<i>Circolare Compartimentale</i>	
RFI DMO DCM CA RFI DMA DCI CA	CC 07/2007	PAGINA 1 di 2

Oggetto	
1	Stazione di Macomer: modifica del segnalamento di partenza lato Borore.

Stazione di **MACOMER**
 LINEA: Golfo Aranci – Macomer
 REGIME DI CIRCOLAZIONE: Blocco Elettrico Contaassi

Allegato alla Circolare Compartmentale n° 07/2007

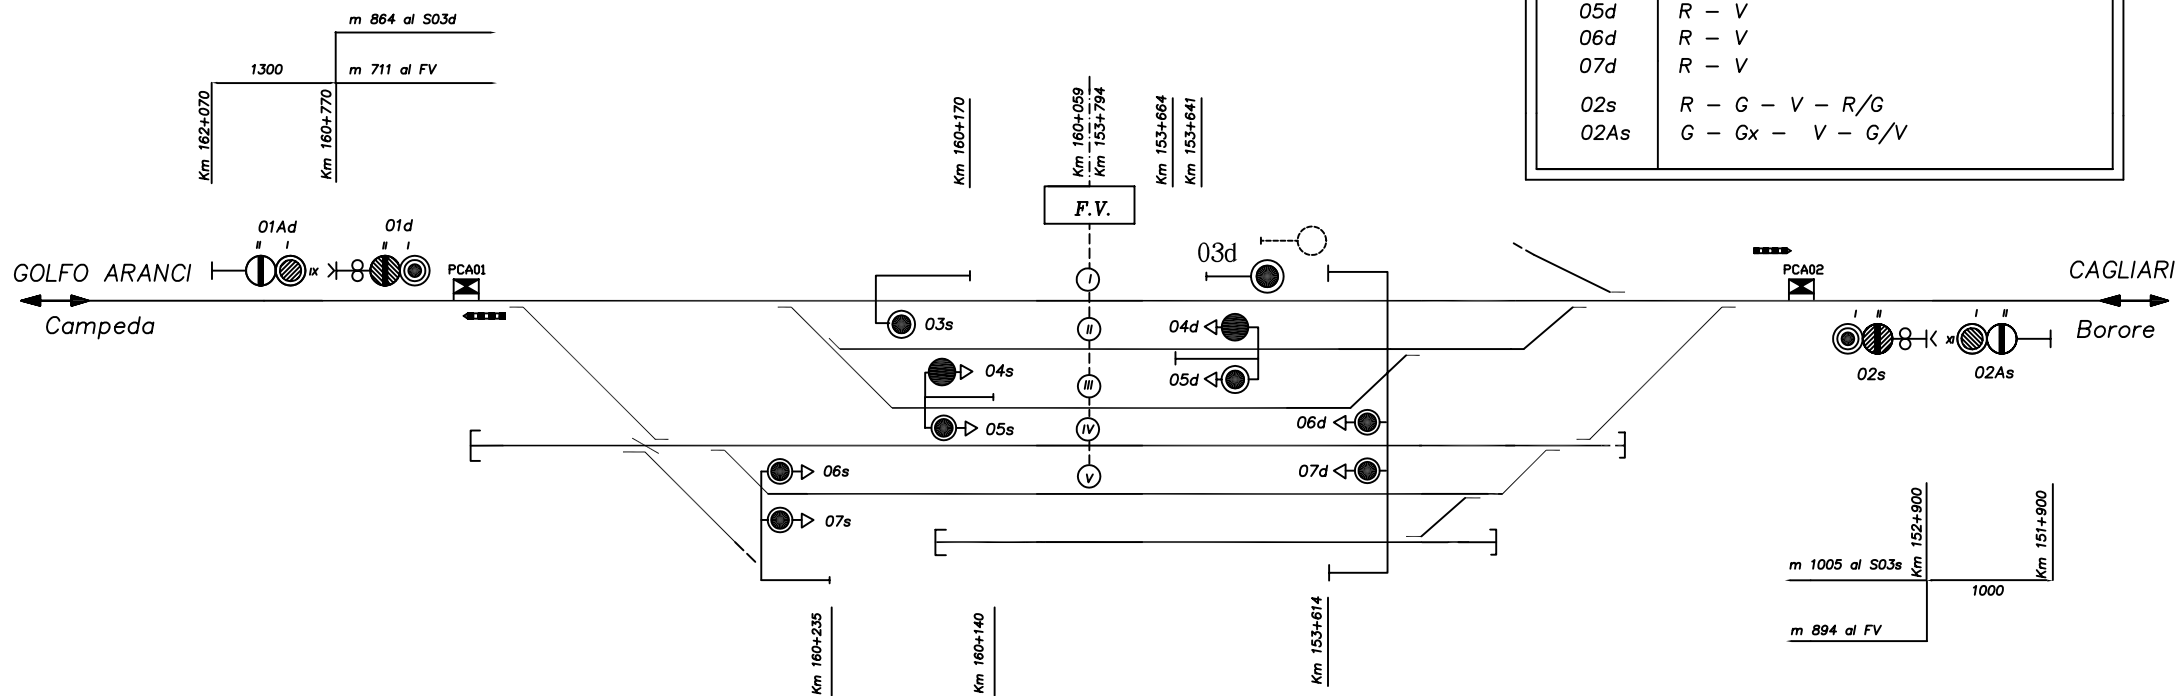
Descrizione dell'attivazione / modifica	
1	<p>Stazione di Macomer:</p> <p>Nella stazione di Macomer vengono apportate modifiche al segnalamento di partenza lato Borore, come riportato nel piano schematico allegato.</p> <ul style="list-style-type: none"> • Modifiche al segnalamento di partenza lato Borore: <p>Un nuovo segnale luminoso di partenza denominato 03d, a una luce a due aspetti: rosso, verde.</p> <p>Detto segnale è posto su piantana indipendente, alla sinistra rispetto alla marcia dei treni cui comanda, alla progressiva Km 153+641, a metri 153 dall'asse del F.V., comanda le partenze dal I binario verso Borore.</p> <p>Gli impianti SST-SSC vengono opportunamente adeguati alle modifiche impiantistiche apportate.</p>

Prescrizioni ai treni
<p>“Come da Circolare Compartimentale n° 07/2007 in Vostro possesso nella stazione di Macomer modificato segnalamento di partenza lato Borore.”</p> <p>La prescrizione dovrà essere consegnata ai treni interessati per i 30 giorni successivi all'entrata in vigore della presente circolare.</p>
